改善箇所説明図②

車外扉開閉スイッチ配線の接続部

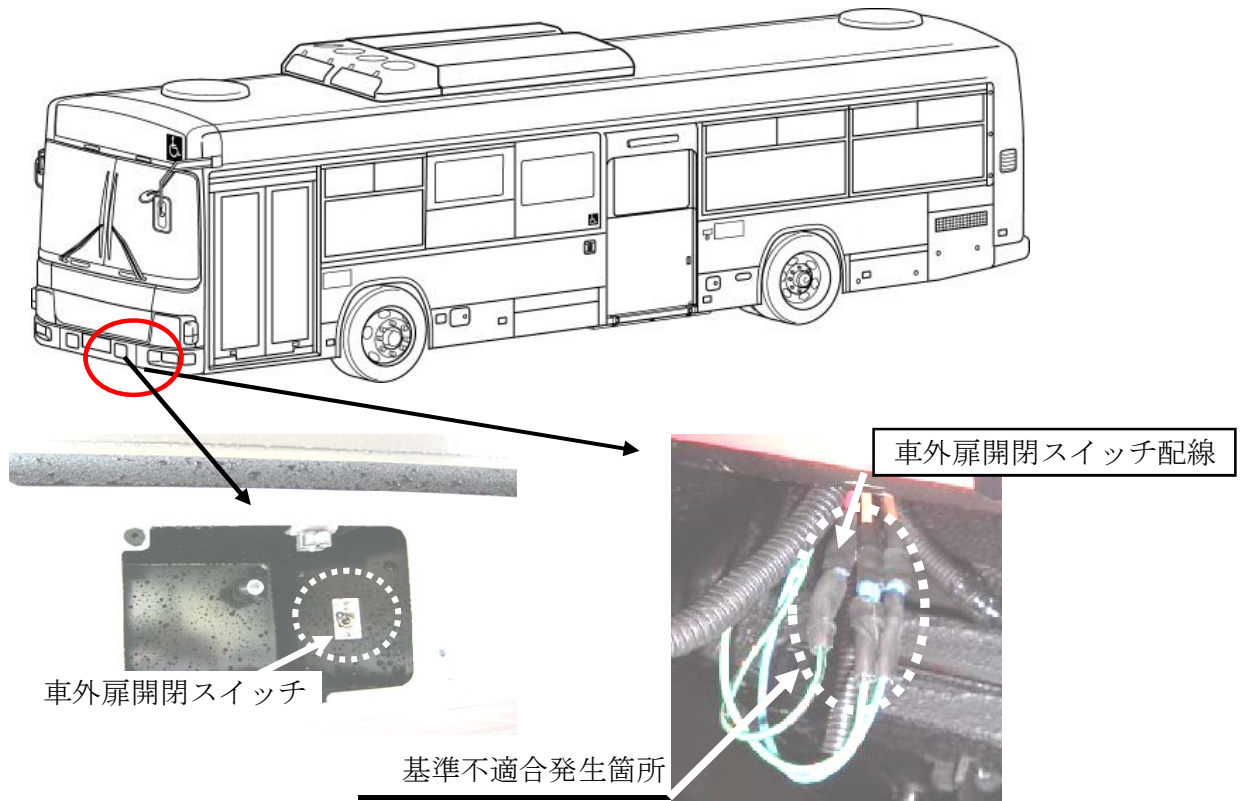
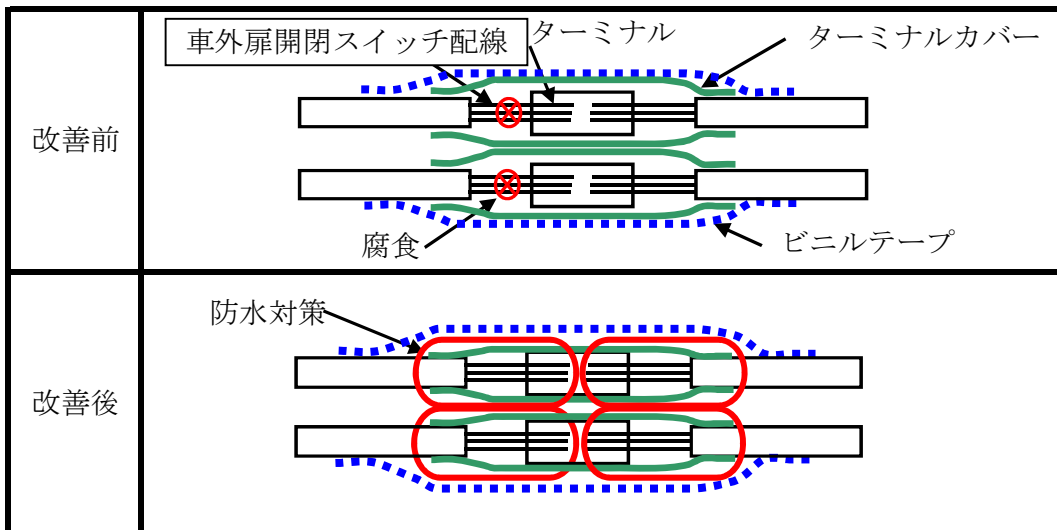
路線バスの車外扉開閉スイッチにおいて、当該スイッチ配線の接続部の防水処理が不適切なため、配線内部に水が浸入するものがある。そのため、そのままの状態で使用を続けると、当該配線が腐食・断線し、最悪の場合、車外扉開閉スイッチ及び運転者席の扉開閉スイッチで、扉の開閉ができなくなるおそれがある。

全車両、車外扉開閉スイッチ配線の接続部の防水処理状態を点検し、不適切なものは防水対策を実施する。また、配線に腐食が見られるものは、配線を修理する。

識別：運転者席左側ドア開口部のシリアルナンバープレート付近に白色シールを貼付する。
